**Verslag huishoudelijke elektrische installatie op laagspanning en zeer lage spanning****Algemeen:**

Referentie: 006-20260804-02	Datum controle: 04/08/2026
Keurder: 006

Eigenaar:	Van Sande - Heylen	EAN-code:	541448820040703426
Adres installatie:	Duivenhoek 2, 2340 - Beerse	Nummer teller(s):	1sag1100766009
		Distributienetbeheerder installatie:	Fluvius
Datum uitvoering installatie:	☐ Vóór 01/10/1981 ☒ Tussen 01/10/1981 en 01/06/2020 ☐ Vanaf 01/06/2020		
Type:	☒ Wooneenheid ☐ Niet-huishoudelijk ☐ PV ☐ Batterij ☐ Laadpaal

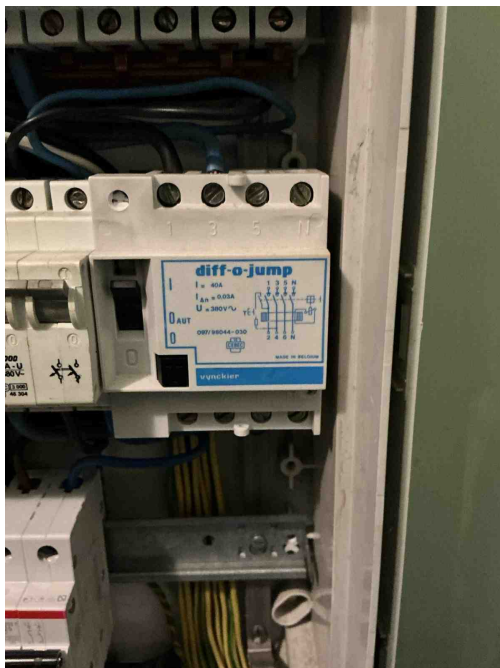
D24 - De differentieelstroombeschermingsinrichtingen die worden geplaatst in huishoudelijke installaties dienen tenminste van het type A te zijn (Boek 1: 5.3.5.3).

Opmerking: O.a. beide diffs bord1

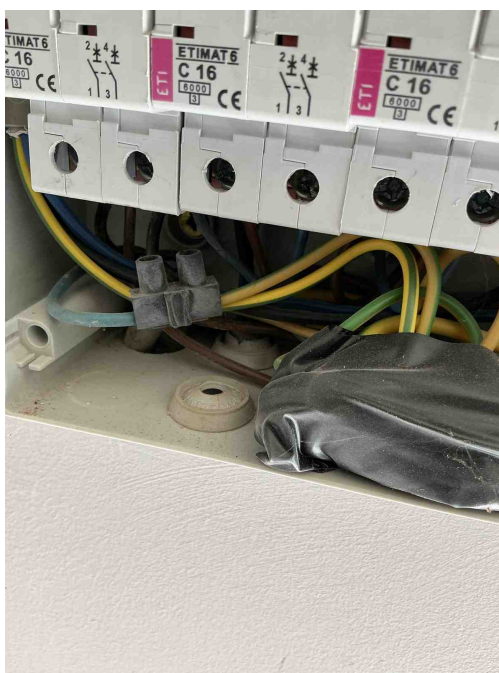
D24 - De differentieelstroombeschermingsinrichtingen die worden geplaatst in huishoudelijke installaties dienen tenminste van het type A te zijn (Boek 1: 5.3.5.3).

Opmerking: O.a. beide diffs bord1

B17 - De voedingsspanning is niet op elk bord vermeld (Boek 1: 3.1.3.3).
Opmerking: Alle borden

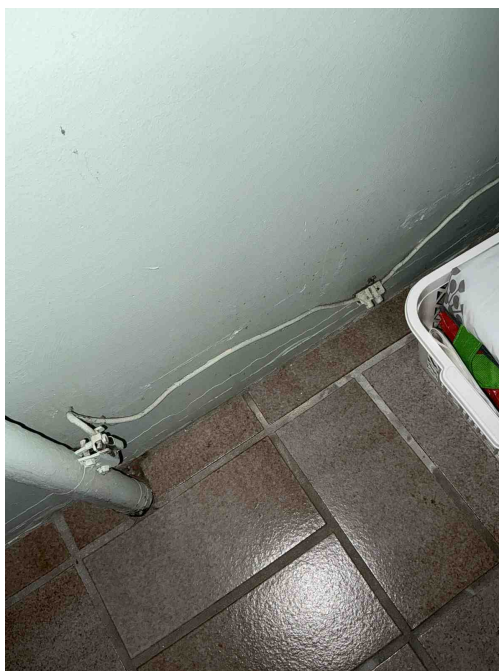
A09 - De isolatie van de aardgeleider en/of beschermingsgeleider is niet gekenmerkt door de geel / groene kleurencombinatie (Boek 1: 5.4.3.3).

Opmerking: O.a. equipotentiale gas, in bord1, in bord2

C35 - Er zijn doorverbindingen gemaakt met lusterklemmen; er kon niet aangetoond worden dat deze klemmen geschikt zijn voor de aanwezige spanning, stroom en draadsectie en dat ze "CE" zijn (Boek 1: 1.4.2.1.).

Opmerking: O.a. equipotentiale gas, zolder, garage, in bord2

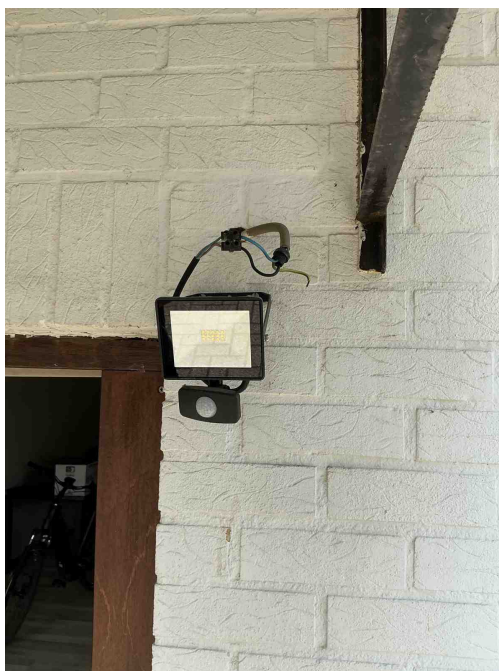
C35 - Er zijn doorverbindingen gemaakt met lusterklemmen; er kon niet aangetoond worden dat deze klemmen geschikt zijn voor de aanwezige spanning, stroom en draadsectie en dat ze "CE" zijn (Boek 1: 1.4.2.1.).

Opmerking: O.a. equipotentiale gas, zolder, garage, in bord2

C21 - Het gebruik van geleiders van het type VOB, zonder bijkomende afscherming is niet toegestaan (Boek 1: 5.2.9.6).

Opmerking: O.a. zolder, garage

C26 - De verbindingen zijn niet gebeurd in borden, in aftakdozen, aan de klemmen van contactdozen, schakelaars of in de verlichtingstoestellen (Boek 1: 5.2.6.1).

Opmerking: O.a. zolder, garage

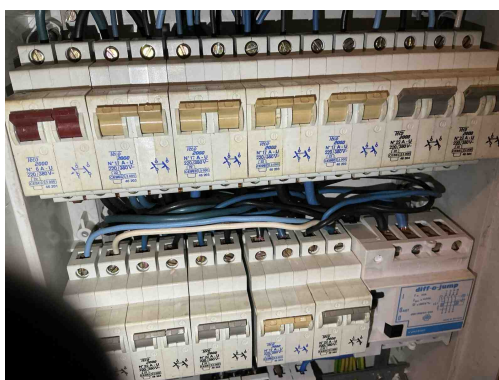
C35 - Er zijn doorverbindingen gemaakt met lusterklemmen; er kon niet aangetoond worden dat deze klemmen geschikt zijn voor de aanwezige spanning, stroom en draadsectie en dat ze "CE" zijn (Boek 1: 1.4.2.1.).

Opmerking: O.a. equipotentiale gas, zolder, garage, in bord2

C21 - Het gebruik van geleiders van het type VOB, zonder bijkomende afscherming is niet toegestaan (Boek 1: 5.2.9.6).

Opmerking: O.a. zolder, garage

C26 - De verbindingen zijn niet gebeurd in borden, in aftakdozen, aan de klemmen van contactdozen, schakelaars of in de verlichtingstoestellen (Boek 1: 5.2.6.1).

Opmerking: O.a. zolder, garage

A13 - De continuïteit van de beschermingsgeleider met de aardingsinstallatie is niet gerealiseerd (Boek 1: 5.4.3).

Opmerking: O.a. garage

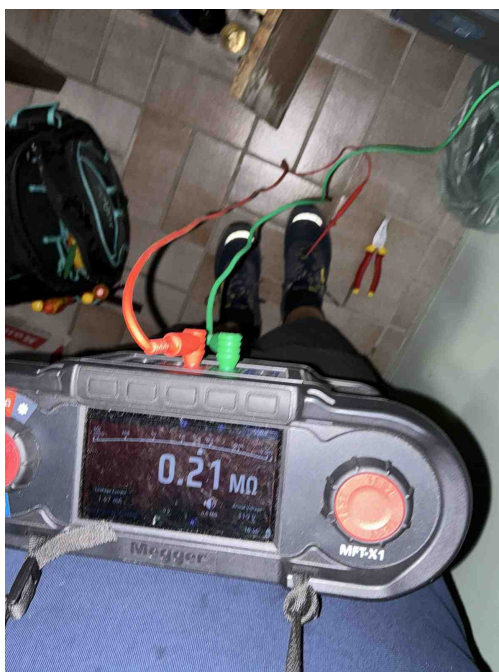
D08 - De nodige markeringen op de beveiligingstoestellen ontbreken of zijn onleesbaar (Boek 1: 5.3.5.5).

Opmerking: O.a. Nominale stroom automaten.

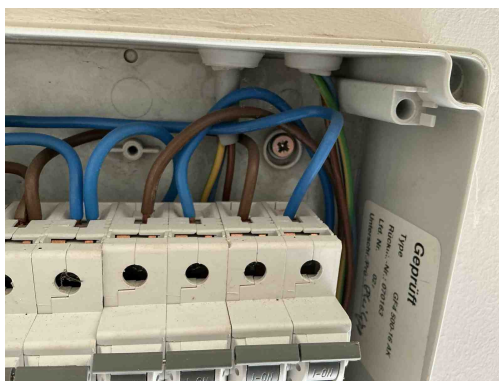
A05 - De waarde van de spreidingsweerstand van de aardverbinding is te hoog (Boek 1: 5.4.2).

I01 - De waarde van de isolatieweerstand per kring dient tenminste 0,50 Mohm (1000 x Utest) te zijn (Boek 1: 6.4.5.1).
Opmerking: Kring D

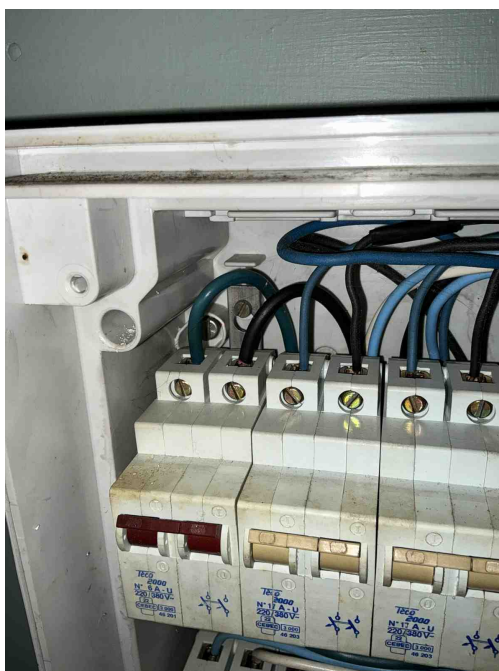
T21 - Het elektrisch materieel is niet geplaatst volgens de voorschriften van de fabrikant/ regels van goed vakmanschap . (Boek 1: 1.4.1.3)

Opmerking: O.a. schroeven bord1, barenstel bord1, stekkerblok vast opgesteld in badkamer, schroeven bord2

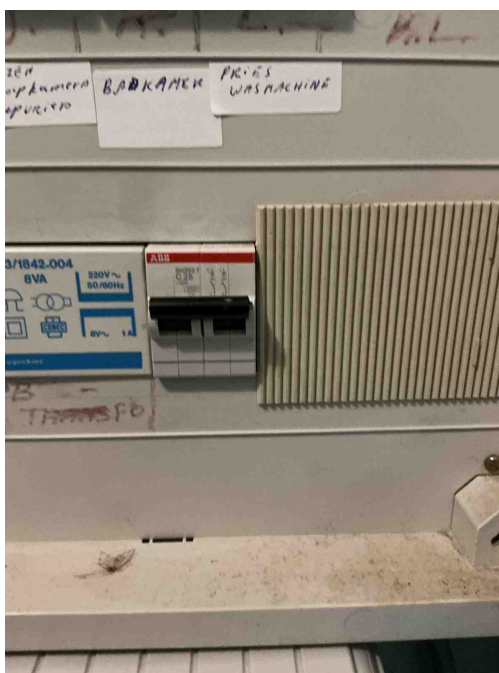
T21 - Het elektrisch materieel is niet geplaatst volgens de voorschriften van de fabrikant/ regels van goed vakmanschap . (Boek 1: 1.4.1.3)

Opmerking: O.a. schroeven bord1, barenstel bord1, stekkerblok vast opgesteld in badkamer, schroeven bord2

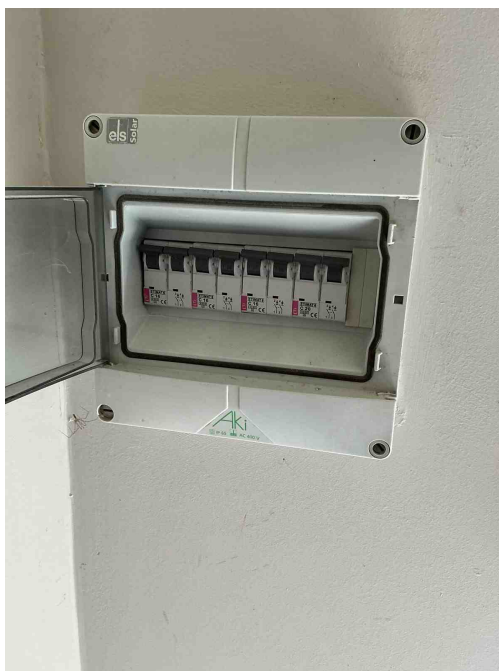
B04 - De aanduiding van de kringen, klemmen en/of schakelapparatuur ontbreekt, is onjuist of is onvolledig (Boek 1: 3.1.3.1/5.1.6.1).

Opmerking: O.a. automaat 25A in bord1, kringen bord2

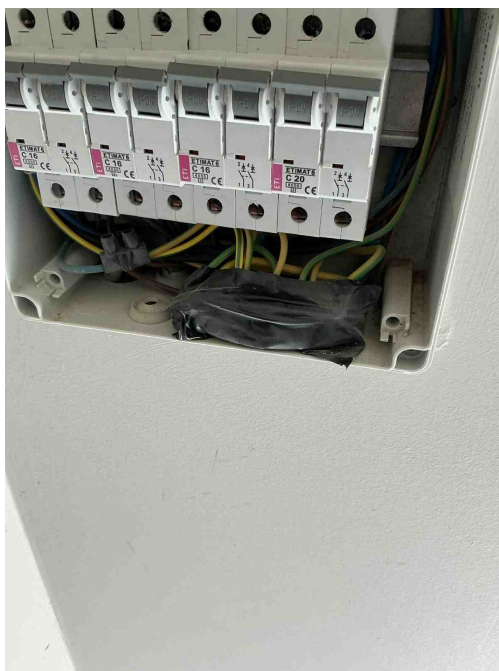
T17 - Het verlichtingstoestel, gevoed op laagspanning, in volume 2 van de badkamer is niet minstens IPX4 (spatwaterdicht) (Boek 1: 7.1).

Opmerking: O.a. badkamer1 en badkamer2

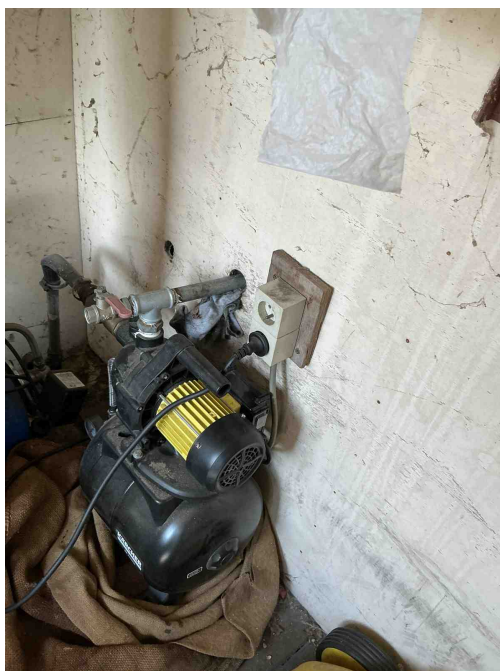
D25 - De verbindinginstallaties en/of de beveiligingstoestellen (veiligheden, vermogensschakelaars, differentieelstroombeveiligingsinrichtingen...) moeten op steunpanelen gegroepeerd en gemonteerd zijn in één of meer schakel- en verdeelborden. (Boek 1: 5.3.5.1)

Opmerking: O.a. beschermingsgeleiders in bord2

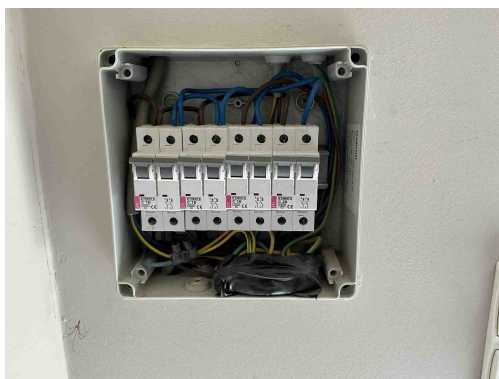
T13 - Opbouwcontactdozen en/of -schakelaars zonder achterplaatje mogen niet rechtstreeks op een brandbare ondergrond bevestigd worden (Boek 1: 4.3.3.5).

Opmerking: O.a. tuinhuis
